東海第二／敦賀発電所
原子炉施設保安規定変更認可申請書
審査資料

2020年6月11日
日本原子力発電株式会社

東海／東海第二／敦賀発電所
保安規定第3条（第203条）と設置許可
本文十一号との整合性について

図 1 : RCIC に係る LCO 適用概念

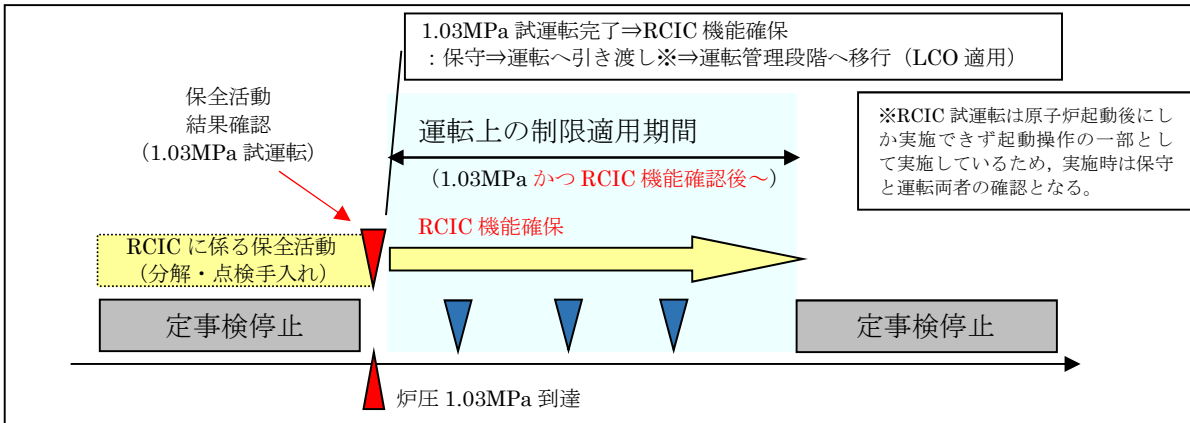
RCIC については定事検停止時において点検・補修等の保全活動を行い、保全活動の最終的な検証として原子炉起動時に試運転を行い、運転側へ引き渡されるものとなる（図 1 参照）。

よって、RCIC については試運転により機能が確認されるまでは運転管理段階ではないため、LCO の適用についても機能確認後から適用と整理することが適切である。（原子炉起動時以外でも試運転が可能な設備は、基本的には機能確認後、LCO が適用される。（図 2 参照））

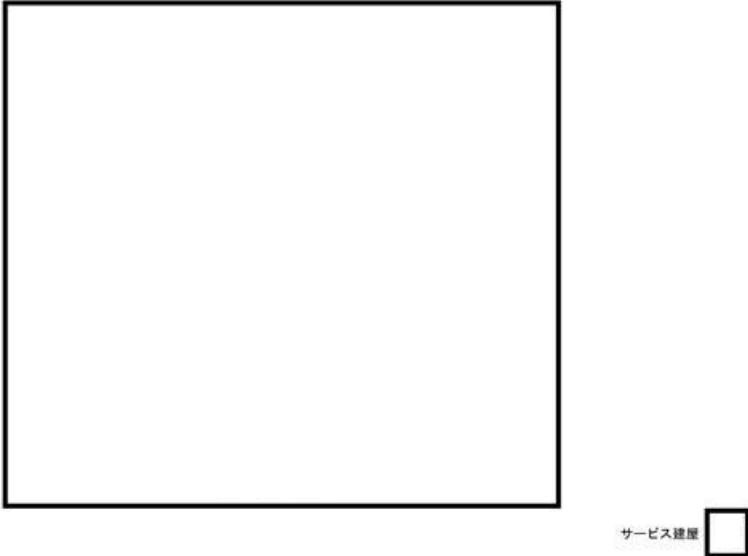
<p style="writing-mode: vertical-rl;">東海発電所原子炉施設保安規定（変更前）</p>	<p style="text-align: center;">2. 屋外及び建屋屋上管理区域図</p> <div style="text-align: center;">  </div>
<p style="writing-mode: vertical-rl;">東海発電所原子炉施設保安規定（変更後）</p>	<p style="text-align: center;">2. 屋外及び建屋屋上管理区域図</p> <div style="text-align: center;">  </div>
<p>備考</p>	<p>サービス建屋の減築に伴う管理区域の変更</p>
